Evidenční list změny stavby: ZL č. 51 Změny v mazaninách a potěrech

Název a evidenční číslo stavby: Výstavba vědeckovýzkumného centra „LERCO“, financováno z dotačních prostředků Ministerstva ŽP prostřednictvím Státního fondu životního prostředí ČR, z OP Spravedlivá transformace, výzva č. OPST 3/2022, název projektu „Life Environment Research Center Ostrava“ reg. č. CZ.10.03.01/00/22_003/0000003 Název stavebního objektu/provozního souboru (SO/PS):	Číslo SO/PS / / číslo změny SO/PS: SO 01, D.1.1-2.5 / 20,1	Číslo změny stavby: 51
--	--	-------------------------------

Evidenční list změny stavby: ZL č. 52 Doplnění geotextilie pod vrstvy sanace podloží

Evidenční list změny stavby: ZL č. 53 Dočasná panelová komunikace u Vivária

Obrázek 4 Zkoušené materiály charakteru F6 CI

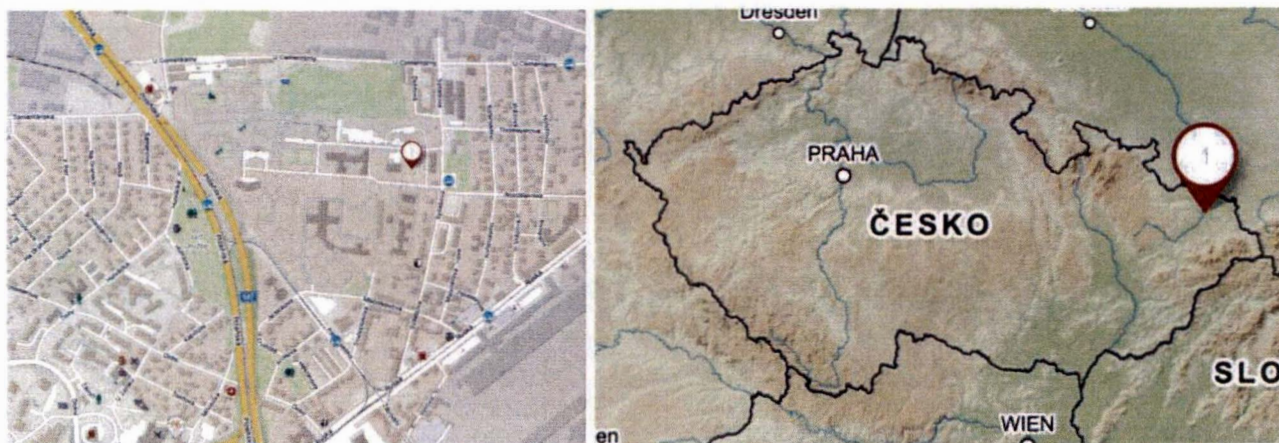
Zkoušky byly provedeny na původních zeminách v úrovni zemní pláně – jedná se o antropogenní navážky charakteru zemin třídy F6 CI (jíl se střední plasticitou) s občasným výskytem stavební sutě (cihly apod.) (Obr. 4 a 5)

Statickou zatěžovací zkouškou bylo dosaženo $E_{def,2} = 19,01$ MPa a $E_{def,2}/E_{def,1} = 2,22$.

Rázovými zkouškami lehkou dynamickou deskou bylo dosaženo hodnot $M_{vd} = 7,9 \sim 8,5$ MPa. Dle převodních vztahů stanovených ČSN 72 1006 jsou tyto hodnoty odpovídající výsledku provedené statické zatěžovací zkoušky.

Na základě makroskopického posouzení a výsledků provedených zkoušek lze konstatovat, že jemnozrnné zeminy zastižené v úrovni zemní pláně SO 03 před budovou nového děkanátu nevyhovují požadavkům projektové dokumentace.

Jedná se o silně stlačitelné, namrzavé a nedostatečně únosné zeminy nevhodné pro použití do aktivní zóny dle ČSN 73 6133.

Doporučujeme proto tyto zeminy v celkové mocnosti 500 mm odtěžit a nahradit materiálem vhodným do aktivní zóny dle ČSN 73 6133.

Pro tento účel může být použit např. materiál charakteru štěrkodrti fr. 0/32 nebo 0/63 mm. Daný materiál je vhodný do aktivní zóny, s plynulou křivkou zrnitosti, dostatečně únosný a málo stlačitelný.

Pokud bude sanace provedena ze štěrkovitých materiálů, bude nutné na dno výkopu položit separační geotextilii.
